Volkswagen Caddy, Alfa Romeo, Citroën Nemo, Range Rover - свист, підтікання, проблеми з гідروпідсилювачем керма

Autodata, провідний постачальник технічної інформації для авторемонтної галузі, пропонує перевірені рішення для поширених проблем автомобілів.

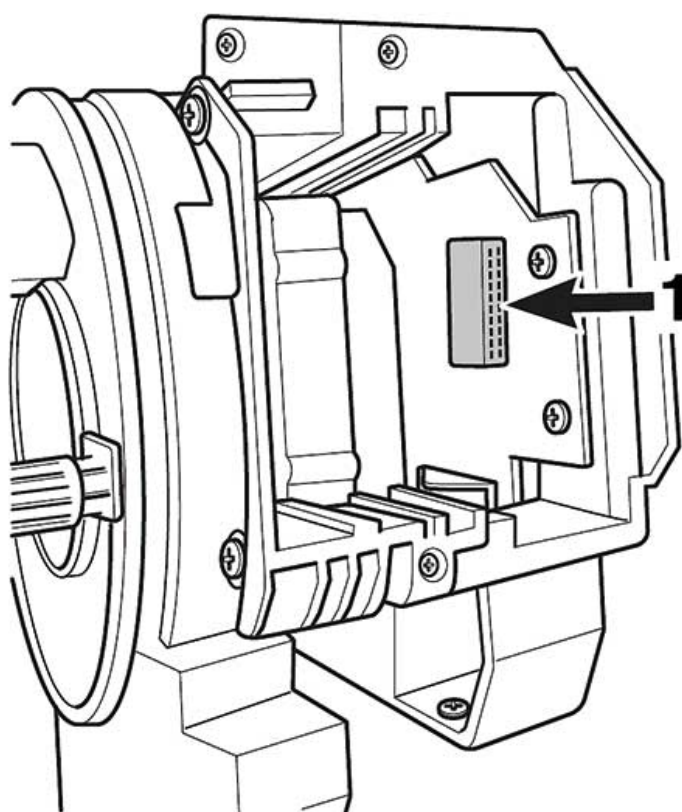
Citroën Nemo - світиться попереджувальна лампочка SRS

Питання: у клієнта Citroën Nemo 2013 року випуску. В автомобілі виникла несправність системи подушок безпеки (SRS), загорівся попереджувальний індикатор, а в пам'яті несправностей зберігся код помилки B0100. Ми замінили блок управління системою SRS. Через кілька місяців автомобіль повернувся в майстерню з тією ж проблемою.

Відповідь: Ми вже стикалися з цією несправністю в моделях Citroën Nemo. Вона викликана недостатнім заземленням блоку управління системою SRS. Встановіть новий блок управління SRS. Встановіть додатковий провід заземлення між корпусом блоку управління SRS та сусідньою точкою заземлення (рис. 3.1). Це повинно усунути несправність.
